ŠEBEROV A HRNČÍŘE

pravodaj
MIMOŘÁDNÉ ČÍSLO

které má na programu vyjádření
k dokumentaci vlivů záměru „Exit 4 D1
a dopravní připojení Západní komerční
zóny Průhonice“ na životní prostředí (EIA),

Oponentní akustické posudky objednané ÚMČ Praha-Šeberov

Obr. 1 – Kartogramy dopravy 2030 – „Bez staveb EXIT4 a Vestecská spojka“

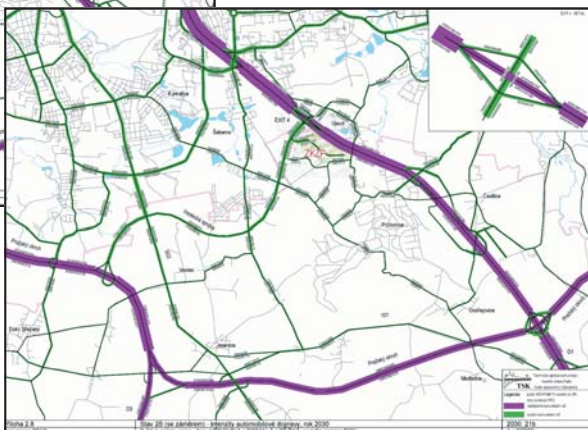
7. Závěr
